Zlepšení kvality vod horního povodí řeky Moravy - II. fáze

změnový list č.		Datum předložení	22. 07. 2015
Ev.č.	ZL-015-S-Š-SO 2.005	Datum schválení	24. 07. 2015
Objednatel	Vodohospodářská zařízení Šumperk, a.s., Jílová 6, 787 01 Šumperk		
Správce stavby	Sdružení API-VRV, vedoucí partner API spol. s r.o., Palackého 12, 150 56 Praha 5		
Zhotovitel	IMOS Brno, a.s., Olomoucká 174, 627 00 Brno		
Změnový list předkládá:	Zhotovitel		
Charakter změny:	Práce neobsažené v ZDS **)		Oprava položek dle skutečnosti
Stavba / objekt / úsek:	2. Město Šumperk / stoka Dolonostudentská / úsek mezi šachtami D8, D9, D10		
<u>Specifikace změny:</u> Při vytyčení navržené trasy kanalizace bylo zjištěno, že šachta D9 má být vystavěna uprostřed vjezdu do stavebnin a šachta D10 vychází do nedávno vybudované opěrné stěny. Šachta D9 nemůže být vystavěna uprostřed vjezdu do areálu stavebnin SART, neboť nelze zachovat průjezd do stavebnin, pro který je to jediný vjezd přes který probíhá zásobování. Dále je vjezd nově vydlážděn z žulových kostek a po obou stranách vystavěna nová opěrná stěna z žulových kvádrů, která z pravé strany drží parkovací plochy stavebnin. Vzhledem ke zvýšené intenzitě provozu nákladních z

Podélný profil stoky Dolnostudénská - SART

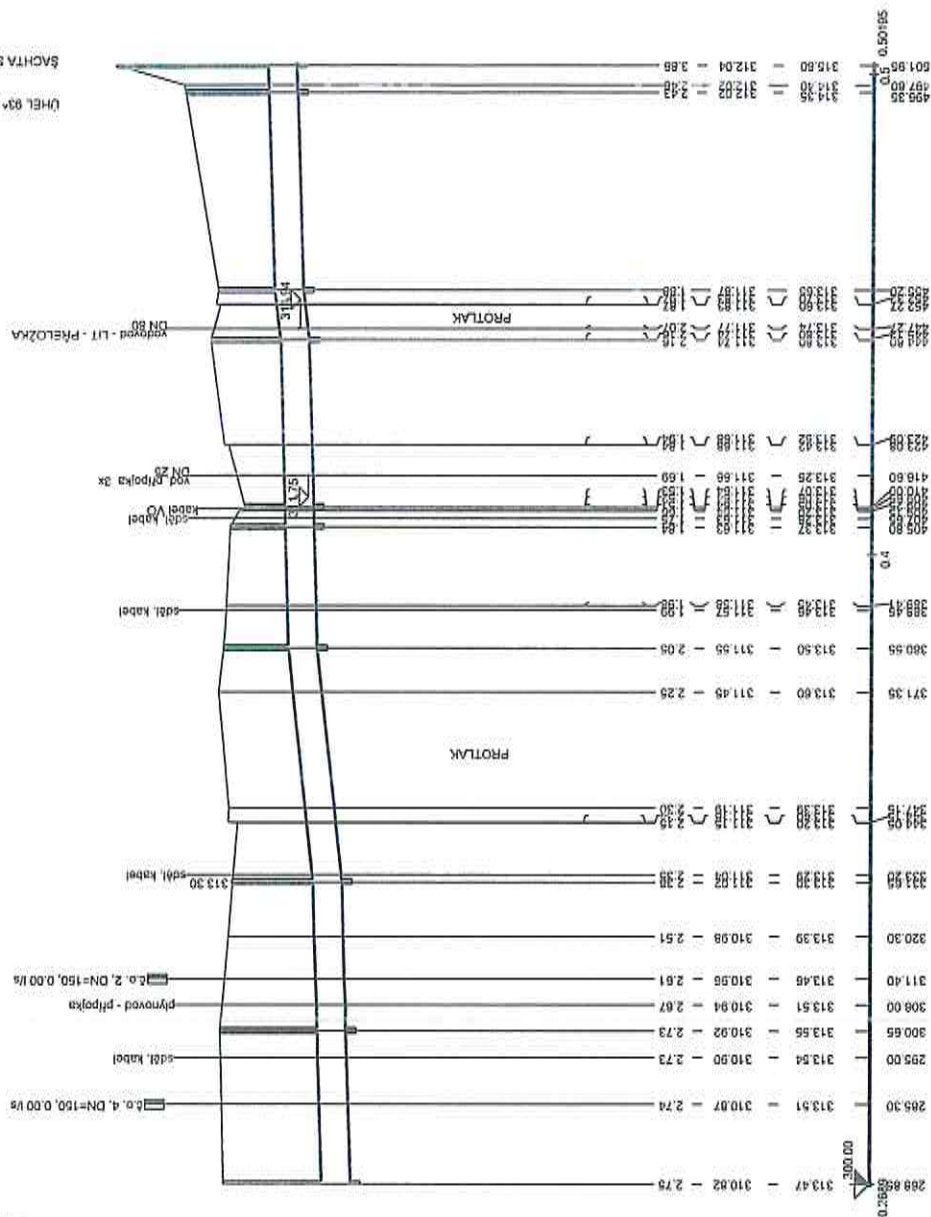
Zhotovitel navrhuje v tomto případě posunutí šachty D9 mimo vjezd směrem cca o 37 metrů dál k drážnímu objektu Českých drah, neboť sondou u ocelové haly po levé straně bylo zjištěno, že nebude dostatečný výškový rozdíl (vznikl by protispád). Proto se výškově přeměřila stávající šachta vpravo u objektu Českých drah a byl přepočítán a upraven podélný sklon tak, aby při prodloužení stoky byl zachován gravitační průtok splašků v prodloužené trase ŽB potrubí DN 600 s ČV. Tímto řešením bude zachován vjezd do stavebnin a jeho zásobování. Jako méněpráce dojde ke zkrácení trasy kanalizace v úseku mezi šachtami D7 – D8, dále pak ke zkrácení protlaku v úseku mezi šachtami D8 – D9, ale jako vícepráce dojde k prodloužení úseku D9 – místo napojení na drážní kanalizaci včetně hloubení a pažení v místě napojení. V návaznosti na tuto skutečnost musí být posunuta i přeložka vody č. 5.1. Tuto přeložku je nutné provést v předstihu.

<u>Předmětem změnového listu je:</u> - Posunutí šachty D9 do nezpevněné plochy, posunutí umístění šachet D8 a D10 - Upravení umístění přeložky vodovodu			
Finanční dopad změny:	Navýšení		
Změna ceny po schválení:	145 714,92 Kč		
Stanovisko správce stavby: z důvodů uvedených ve stanoviskách GP, AD, přílohách na místě SART, SPST považuje navržené řešení za správné. Jedná se o okolnost kterou zadavatel jednal s náležitou péčí a nemohl přemýšlet. Proto SPST doporučuje objednateli změnu schválit.			
Stanovisko projektanta: (autorský dozor / GP): viz příloha č. 3			
Vyjádření objednatele:			
Přílohy:	1) Popis změny – iniciační dopis, situace a podélný profil 2) Kalkulace a výpočty ke ZL 3) Stanovisko projektanta 4) Fotodokumentace, výpis z katastru nemovitostí, dopis od firmy SART 5) Zápisy ze stavebního deníku 6) Stanovisko Šumperská provozní vodohospodářská společnost, a.s.

Posun šachty D9 ze středu příjezdové komunikace

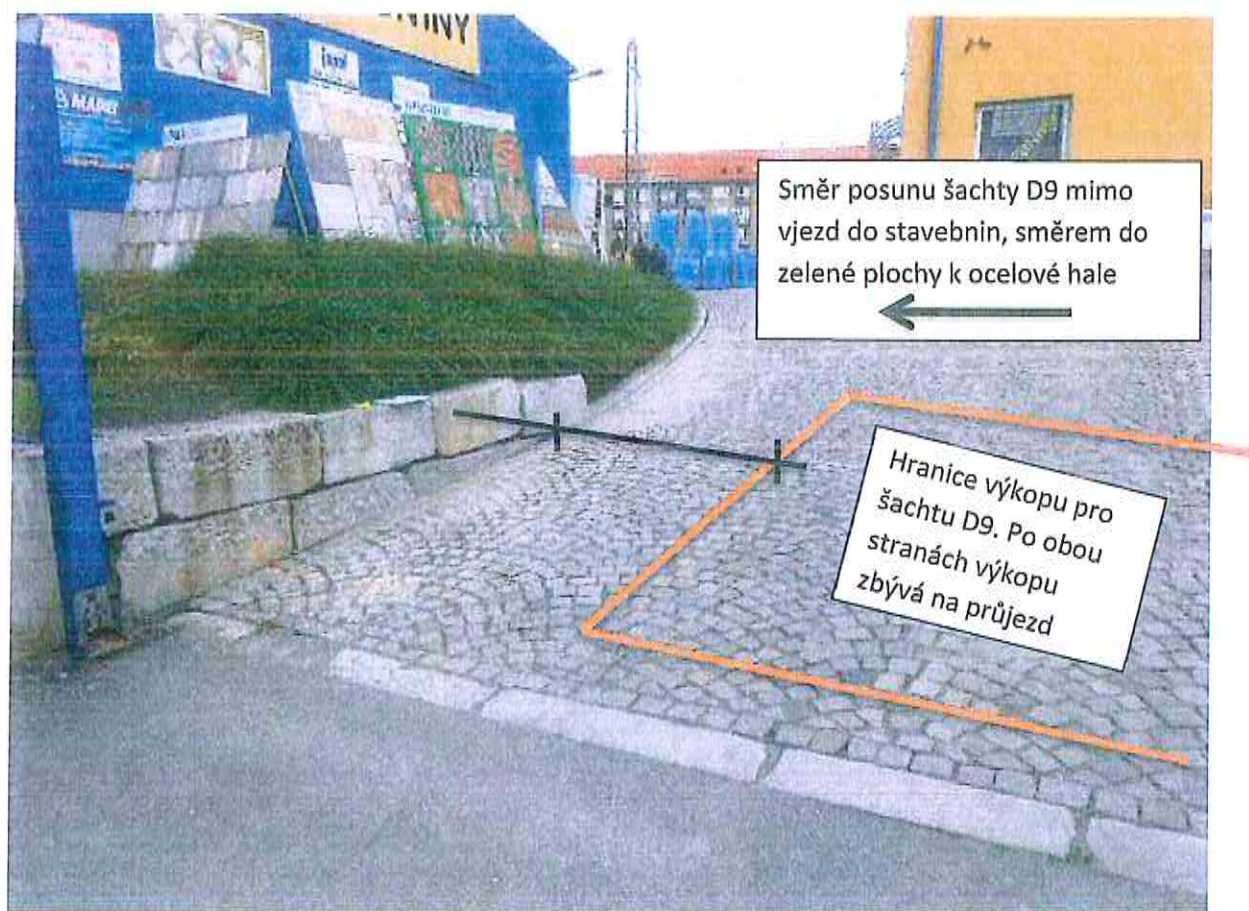
Při vytýčení navržené trasy kanalizace bylo zjištěno, že šachta D9 má být vystavěna uprostřed vjezdu do stavebnin a šachta D10 vychází do nedávno vybudované opěrné stěny. Šachta D9 nemůže být vystavěna uprostřed vjezdu do areálu stavebnin SART, neboť nelze zachovat průjezd do stavebnin, pro který je to jediný vjezd přes který probíhá zásobování stavebnin. Dále je vjezd nově vydlážděn z žulových kostek a po obou stranách vystavěna nová opěrná stěna z žulových kvádrů, která z pravé strany drží parkovací plochy stavebnin. Vzhledem ke zvýšené intenzitě provozu nákladních zásobovacích aut do areálu firmy SART je nutné posunutí šachet mimo tento vjezd.

Proto se navrhuje změna umístění šachty D9 pro napojení nového úseku na stávající, a to o cca 37 m výše na hranici pozemků fy SART a SŽDC.

Proto se navrhuje změna umístění šachty D9 pro napojení nového úseku na stávající, a to o cca 37 m výše na hranici pozemků fy SART a SŽDC.
